東海再処理施設の廃止措置計画変更認可申請対応等について

令和5年10月3日
再処理廃止措置技術開発センター

国立研究開発法人日本原子力研究開発機構 核燃料サイクル工学研究所 再処理施設に係る廃止措置計画変更認可申請書
 (令和5年5月31日申請、令和5年8月8日一部補正) について

(1) スラッジ貯蔵場の津波対策における止水弁の設置

スクリュウダクト概要図

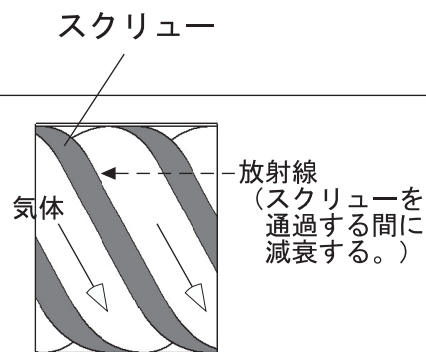
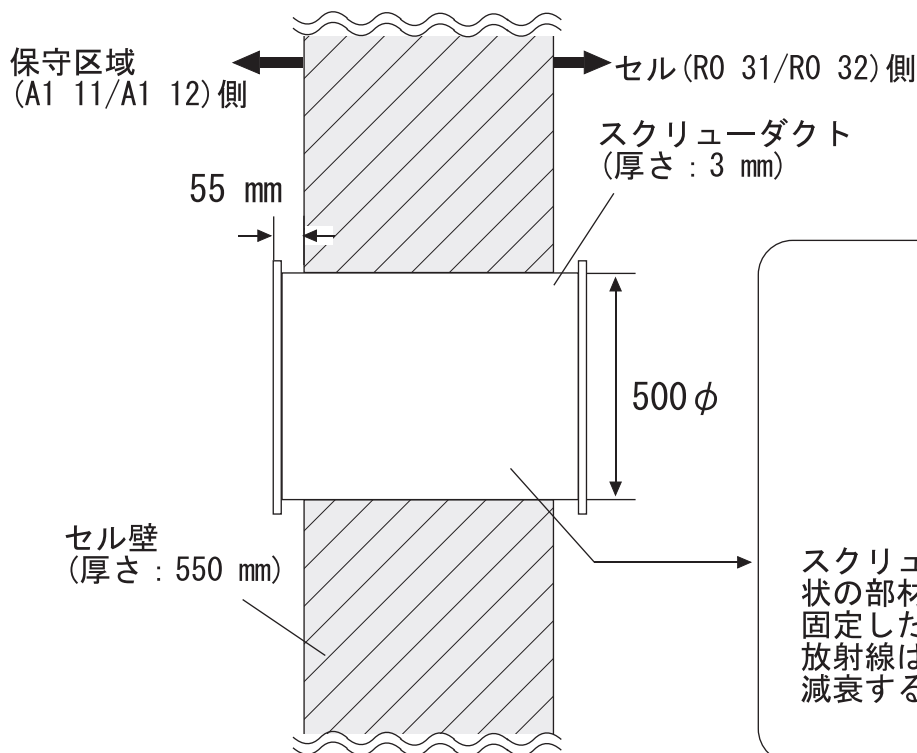
補正申請の p12/24 の第七条（津波）の基準適合性について、補正が必要。第七条の要求は、安全機能を有する施設は、基準津波によりその安全性が損なわれるおそれがないものでなければならないとされており、スラッジ貯蔵場の廃溶媒貯蔵セルは、既認可の廃止措置計画（令和3年10月5日付け）を踏まえ、海水の流入を防止するとされていたことから、本申請において、設計及び工事の計画として申請されてきたものである。止水弁を含むセル給気系ダクトの廃止措置計画用設計地震動相当及び廃止措置計画用設計津波におけるスラッジ貯蔵場の最大浸水深に耐える構造とすることは、確認できている。その一方で、止水弁の浸水時の最高使用圧力（表-1 止水弁等の設計条件）に対して、呼び圧力（表-2 止水弁の仕様）が上回り、安全機能を有する施設である廃溶媒貯蔵セルが、基準津波によりその安全性が損なわれるおそれがないものでなければならないことが説明されていない。このことについて、第七条（津波）の基準適合性に記載して補正すること。本申請で、第七条（津波）の基準適合性を確認したセル給気系ダクトと接続するスクリュウダクトについて、第七条（津波）の基準適合性の説明はない。これは、ヒアリング資料（令和5年8月31日）に基づくと、セル壁に埋め込まれていることから、セル壁が損傷しなければスクリュウダクトが損傷しないとの説明を受けている。さらに、セル壁を含む本建屋においては、既認可の廃止措置計画（令和3年10月5日付け）において、ある所定の地震力を20%増したものに対して、有限要素法による耐震評価を行った上で、最大発生応力が短期許容応力以下であることを確認していることをもってして、スクリュウダクトが健全で基準津波によりその安全性が損なわれるおそれがないものでなければならないことを確認しているという説明を受けている。このことについて、第七条（津波）の基準適合性の説明に記載し、補正すること。なお、この説明において、本申請で第七条（津波）の基準適合性を確認した止水弁を含むセル給気系ダクトと同条件であることを説明できないのであれば、必要な説明を適宜加えた上で補正すること。

スクリュウダクト及び止水弁について、第七条（津波による損傷の防止）の技術上の基準適合性に記載がないため、以下の記載を追記する。

また、改造するセル給気系ダクトと接続するスクリュウダクトについては、セル壁に挿入したダクトの周囲をコンクリートで固めており、セル壁と一体化した構造となっていることから、セル壁が損傷しなければスクリュウダクトは損傷しない（添付-3 スクリューダクト概要図参照）。

別図-1 止水弁等の設置概要

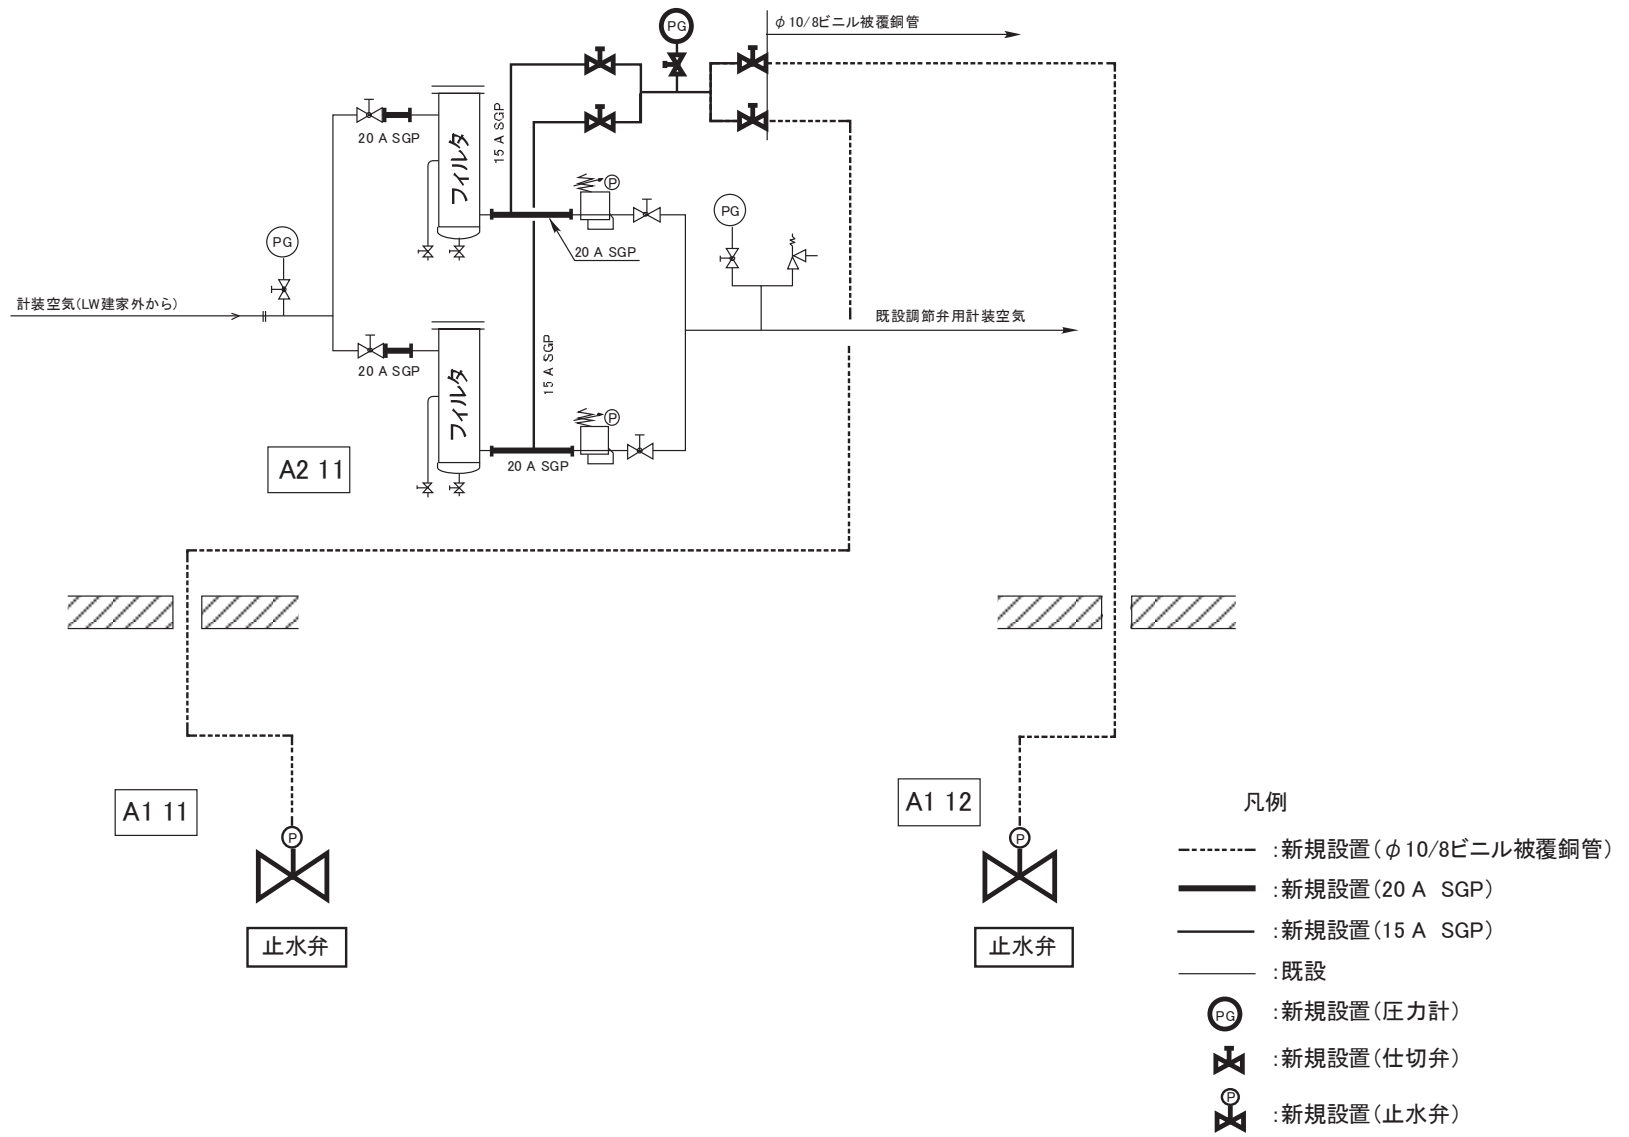
LW-8	補正申請の p3/24 の②耐圧・漏えい検査（1）（耐圧試験）の対象として、止水弁が補正されている。止水弁の機能をどのような検査及び試験により確認するのか、具体的に説明すること。その上で、5. 工事の方法に漏れがないか確認すること。なお、ヒアリング資料（令和 5 年 8 月 31 日）に基づく、接続部の漏えい試験を行うとしているが、5. 工事の方法に記載は無い。	<p>止水弁の機能確認は、以下の方法により行う。</p> <p>止水弁を閉とした状態で、入気及び浸水により生じる外圧から算出した最高使用圧力（0.055 MPa）の 1.5 倍以上の圧力を一定時間かけて圧力降下がなく、漏えいがないことを確認するとともに、著しい変形が発生しないことを目視により確認する。このため、「耐圧・漏えい検査（2）」の検査対象に追記する。</p> <p>接続部の漏えい試験について、止水弁の接続部が対象に含まれていないため、「5. 工事の方法」に以下の記載を追記する。</p> <p>【現在】</p> <p>③耐圧・漏えい検査(2)（漏えい試験） 対象：給気ダクトの接続部 方法：スモークテストを行い、漏えいの有無を目視により確認する。 判定：漏れのないこと。</p> <p>【補正案】</p> <p>③耐圧・漏えい検査(2)（漏えい試験） 対象：止水弁、給気ダクトの接続部 方法：スモークテストを行い、漏えいの有無を目視により確認する。 判定：漏れのないこと。</p>

判 定：止水弁サポート用のアンカーボルト間の寸法が別図－１に示す寸法であること。

別図-4 現場操作盤概要図

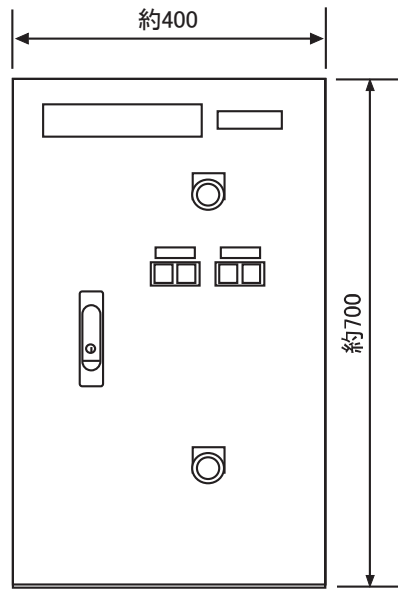
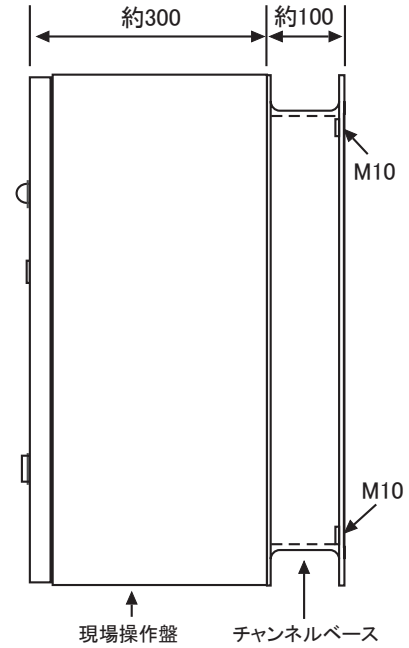
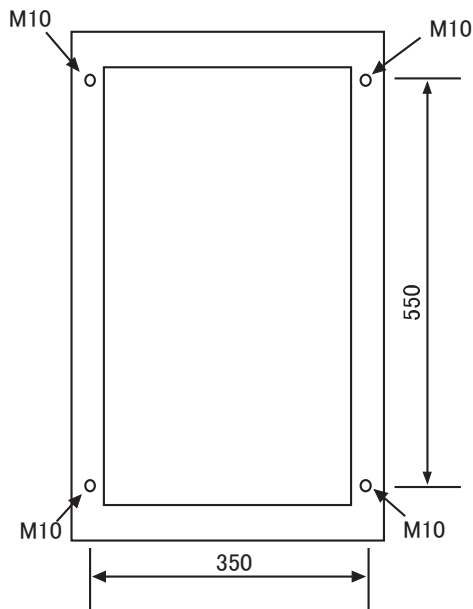
LW-2	<p>当初申請の p5 の現場操作盤については、上記の計装用圧空配管を用いて、廃棄物処理場（AAF）からの遠隔操作で止水弁の開操作ができるようにするため、本申請で設計及び工事の計画として申請しているものである。申請対象設備ではあるが、耐震分類の記載はない。耐震分類を記載した上で、p10/24 の第六条の基準適合性において記載するよう補正すること。</p>	<p>現場操作盤について、耐震分類 C 類を表-5 現場操作盤の仕様表に追記するとともに、第六条（地震による損傷の防止）の技術上の基準適合性に以下の記載を追記する。なお、現場操作盤の耐震評価の記載については、耐震分類 C 類のため、発生応力の評価結果は記載していない（既認可の廃止措置計画「添付-1 別冊 2-25 再処理施設に関する設計及び工事の計画（ウラン脱硝施設の冷水設備の一部更新）」参照）。</p> <p>【現在】</p> <p>1 項 改造範囲である止水弁を含むセル給気系ダクトは、耐震分類 B 類とし、剛構造となるよう設計する。また、本改造は既設のセル給気系ダクトの一部を取外し、止水弁（止水弁サポートで支持）及び給気ダクトを新たに設置するものであり、この範囲を一体としたモデルを用いて有限要素法により耐震評価を行った結果、剛構造（固有振動数：A1 11 側 54 Hz、A1 12 側 31 Hz）であること及び最大発生応力が短期許容応力以下であることを確認した。</p> <p>発生応力の評価結果を下表に示す。</p> <p>表（省略）</p> <p>これらのことから、地震力に対してその安全機能が損なわれるおそれはなく、改造範囲である止水弁を含むセル給気系ダクトの耐震性に問題はない。</p> <p>【補正案】</p> <p>1 項 改造範囲である止水弁を含むセル給気系ダクトは、耐震分類 B 類とし、剛構造となるよう設計する。また、本改造は既設のセル給気系ダクトの一部を取外し、止水弁（止水弁サポートで支持）及び給気ダクトを新たに設置するものであり、この範囲を一体としたモデルを用いて有限要素法により耐震評価を行った結果、剛構造（固有振動数：A1 11 側 54 Hz、A1 12 側 31 Hz）であること及び最大発生応力が短期許容応力以下であることを確認した。</p> <p>発生応力の評価結果を下表に示す。</p> <p>表（省略）</p> <p>これらのことから、地震力に対してその安全機能が損なわれるおそれはなく、改造範囲である止水弁を含むセル給気系ダクトの耐震性に問題はない。</p> <p>また、計装用圧空配管（耐震分類 C 類）は、<u>定ピッチスパン法に基づく</u>間隔で支持し、地震力に対してその安全性が損なわれるおそれがないように設計する。現場操作盤（耐震分類 C 類）は、<u>廃棄物処理場（AAF）における耐震分類 C 類の設計震度を用いて支持部に発生する応力が据付ボルトの許容応力を下回るように設計する。</u></p>

<p>補正前 廃止措置計画変更認可申請書（令和5年5月31日付け令05原機（再）011、 令和5年8月8日付け補正令05原機（再）021をもって補正）</p>	<p>補正後</p>	<p>補正理由</p>
	<p>正面図</p> <p>側面図</p> <p>背面図</p> <p>(単位: mm)</p> <p>概略重量: 80 kg (チャンネルベースを含む) 据付ボルト: M10 × 4本 (SS400)</p> <p>現場操作盤</p> <p>チャンネルベース</p> <p>別図-4 現場操作盤概要図</p>	<p>○現場操作盤の基準適合性に係る記載の追加に伴う現場操作盤概要図の追加</p>
